Emne: Oppdatert uttalelse - Endring av reguleringsplan for del av Stølehalvøya

Grimstad kommune - Innspill til endring av detaljregulering for del av Stølehalvøya id 195, jf. pbl § 12-14

Merknader til detaljregulering for Stølehalvøya/del av Stølehalvøya

Innspill til søknad om endring av reguleringsplan for Stølehalvøya i Grimstad kommune, i henhold til pbl. § 12-14 annet ledd

Figur 1: Kartutsnitt fra endret reguleringsplan

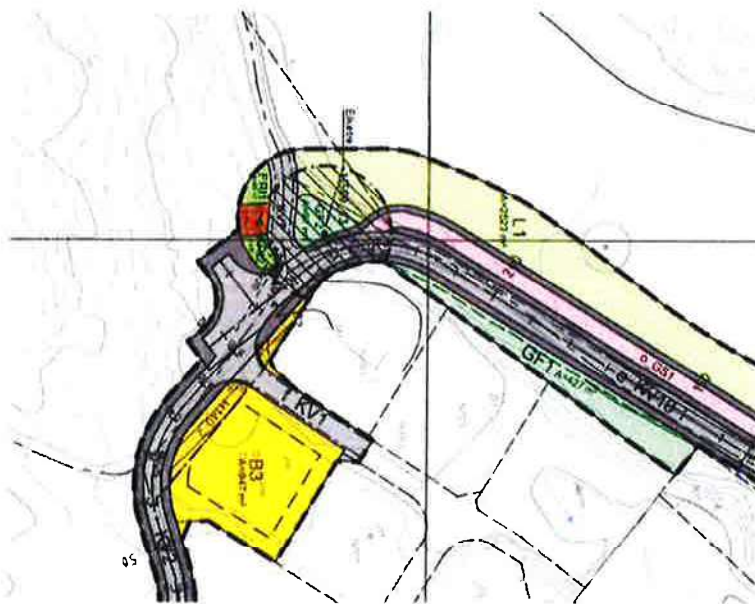
Rekkefølgekrav hvor det tillates 9 fritidsboliger før vei utbedres og gang/sykkelvei bygges vil utgjøre en betydelig risiko for myke trafikanter i boligfeltet B2, B3, spesielt i anleggsperioden. Fylkesvei 41 (KV10 i Figur 1) server også som tilgangsvei til lekeplass tilknyttet boligfelt B2 og B3. Denne anses nå som farlig skolevei og risikoen vil med anleggstrafikk som følge av utbygging av infrastruktur og fritidsboliger øke betydelig.

Skissert løsning med vendehammer ved enden av Fylkesvei 41(KV10) og gang/sykkelvei som ender i forkant av «eiketre» sees også på som en utrygg løsning. Her ender gang/sykkelvei i en uoversiktlig sving i en 50-sone. Tilstrekkelig snuplass for buss anses som en betydelig tryggere løsning enn vendehammer slik det er skissert i forslag til revidert plan. Det må presiseres at dette er snuplassen for skolebuss og at det per dags dato er utfordringer med eksisterende snuplass som likner skissert vendehammer.

Figur 1: Kartutsnitt fra endret reguleringsplan

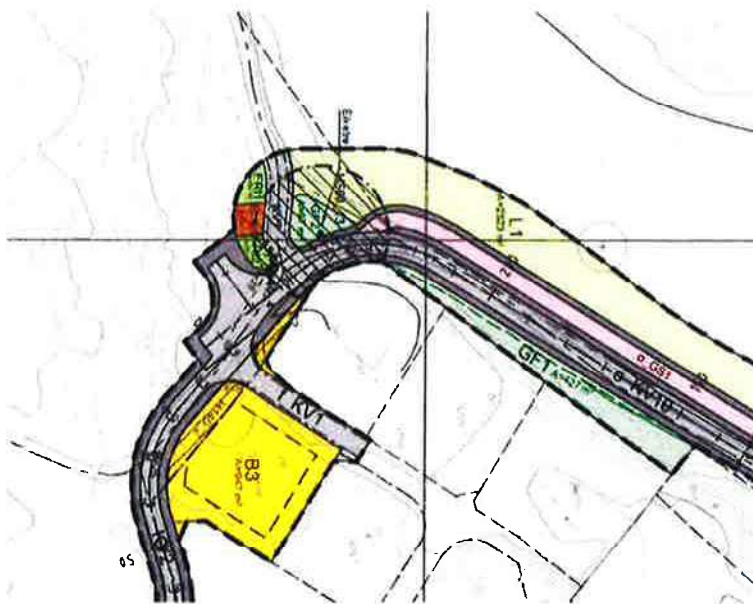
Rekkefølgekrav hvor det tillates 9 fritidsboliger før vei utbedres og gang/sykkelvei bygges vil utgjøre en betydelig risiko for myke trafikanter i boligfeltet B2, B3, spesielt i anleggsperioden. Fylkesvei 41 (KV10 i Figur 1) server også som tilgangsvei til lekeplass tilknyttet boligfelt B2 og B3. Denne anses nå som farlig skolevei og risikoen vil med anleggstrafikk som følge av utbygging av infrastruktur og fritidsboliger øke betydelig.

Skissert løsning med vendehammer ved enden av Fylkesvei 41(KV10) og gang/sykkelvei som ender i forkant av «eiketre» sees også på som en utrygg løsning. Her ender gang/sykkelvei i en uoversiktlig sving i en 50-sone. Tilstrekkelig snuplass for buss anses som en betydelig tryggere løsning enn vendehammer slik det er skissert i forslag til revidert plan. Det må presiseres at dette er snuplassen for skolebuss og at det per dags dato er utfordringer med eksisterende snuplass som likner skissert vendehammer.

Figur 1: Kartutsnitt fra endret reguleringsplan

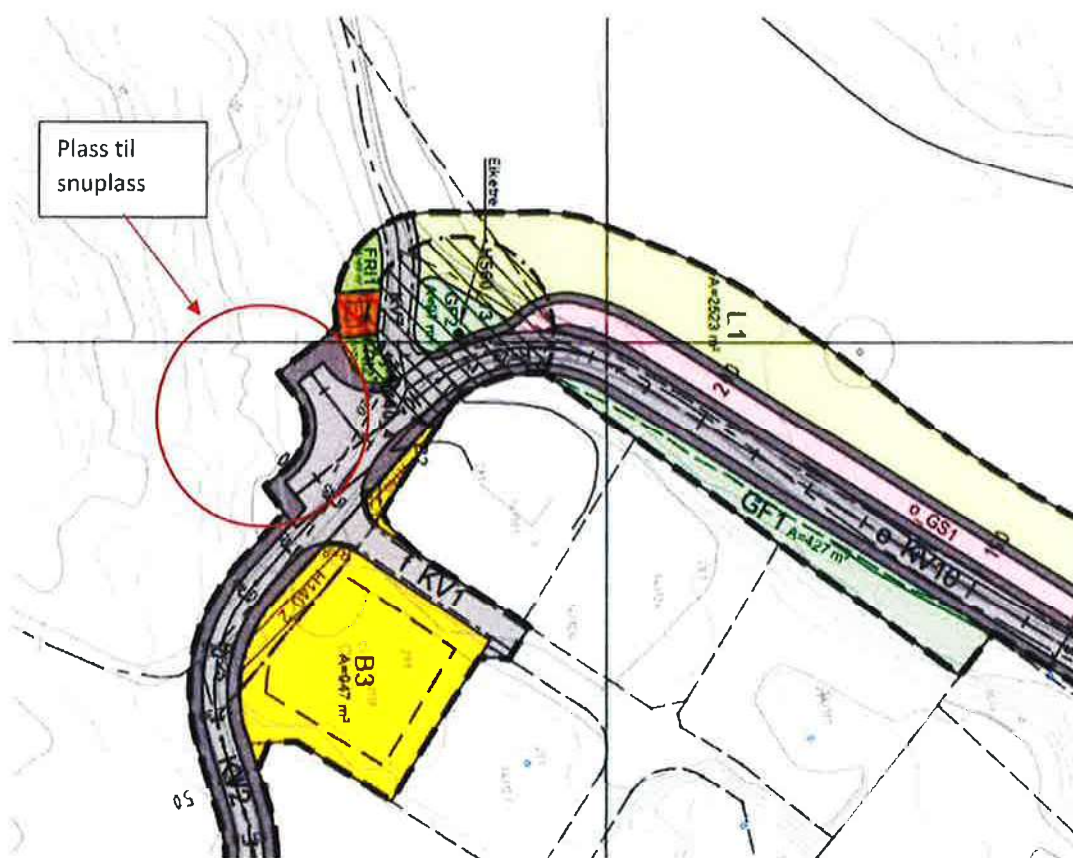
1. Vi går mot endring av rekkefølgekrav 30.7. Ordlyd forblir uendret ref. 17.7 i gjeldende reguleringsplan for Stølehalvøya:
«Fylkesvei 41 skal tilfredsstillende veistandard Sa2 i håndbok 017 med ensidig fortau før første bolig og fritidsbolig kan tas i bruk. Detaljplan for veien må sendes Statens Vegvesen for godkjenning før utbedring av vegen.»
Hovedargumentasjonen vår for dette er at veien er smal, 50 sone, med overgrodde veiskuldre og ikke tilstrekkelig plass for fotgjengere til å trygt passere tyngre kjøretøy. Ved bruk av barnevogn eller sykkelvogn, og møte med tyngre kjøretøy så må en ut i grøfta for å kunne passere. Vi mener at det vil være helt uforsvarlig med ytterligere anleggstrafikk knyttet til infrastruktur og opparbeiding av nytt felt for fritidsboliger, og ber om at vei/gang/sykkelvei tas først. Denne veien er også eneste vei for å komme til feltets lekeplass.

2. Vi ønsker at gang/sykkelvei ledes rundt eiketree for en tryggere avslutning mot kryss.
3. Vendehammer (Figur 1) bør byttes ut med snuplass tilstrekkelig for buss. Areal bak trafo kan eventuelt benyttes her. Ved å flytte denne fra område ved båthavn så vil bruken av landbruksareal reduseres betydelig. Dette gir også en tryggere løsning.

Figur 3 Ønsket plassering for fartsdumper(rød strek)

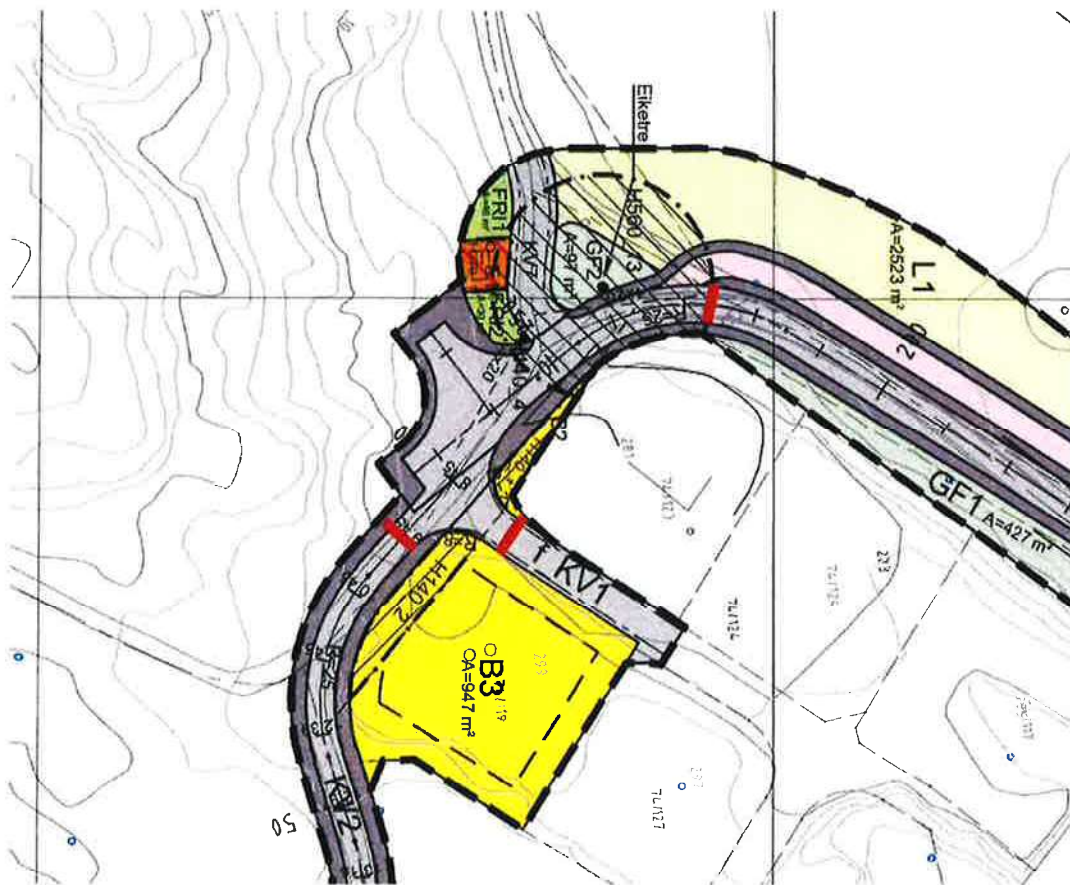
4. Vi ønsker fartsdumper tilknyttet kryss på enden av FV41(KV10) grunnet høy fart og farlige situasjoner. Se skissert plassering i Figur 3.
5. KV2 fra eiketree og til Saulekilen bør asfalteres. Det er med dagens sommertrafikk allerede plager med støv fra grusveien. Ved store nedbørsmengder så erodere/graves også dekket bort.

Figur 1: Kartutsnitt fra endret reguleringsplan

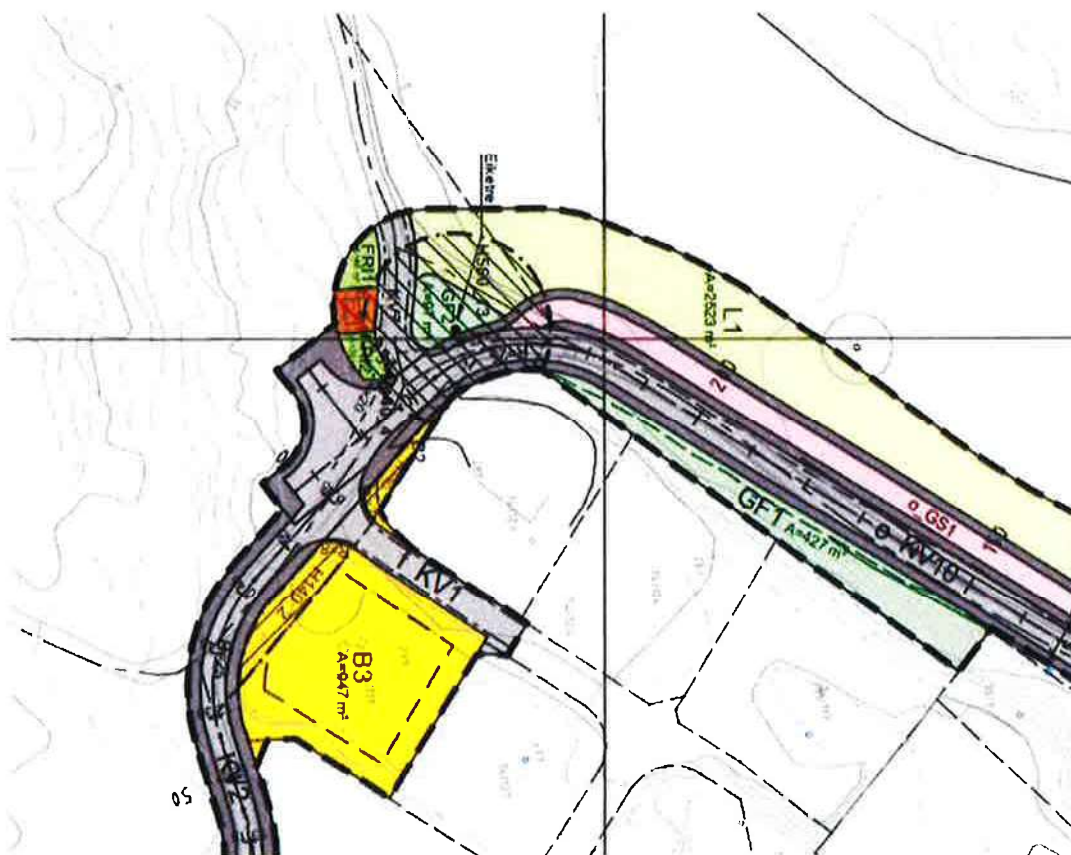
I revidert forslag til reguleringsplan endres det i ordlyd for Pkt. 17.7 fra gjeldende regulering: «Fylkesvei 41 skal tilfredsstille veistandard Sa2 i håndbok 017 med ensidig fortau før første bolig og fritidsbolig kan tas i bruk. Detaljplan for veien må sendes Statens Vegvesen for godkjenning før utbedring av veien.» til følgende ordlyd i nytt punkt 30.7: «Fylkesvei 41 (vei o_KV10) med tilhørende gang-/sykkelveg skal være opparbeidet i samsvar med gjeldende regulering, før det kan gis byggetillatelse til den 10. fritidsboligen i områdene BFF1-BFF8.».

Det bemerkes her at det ikke nevnes noe om vegstandard i forslag til revidert reguleringsplan.
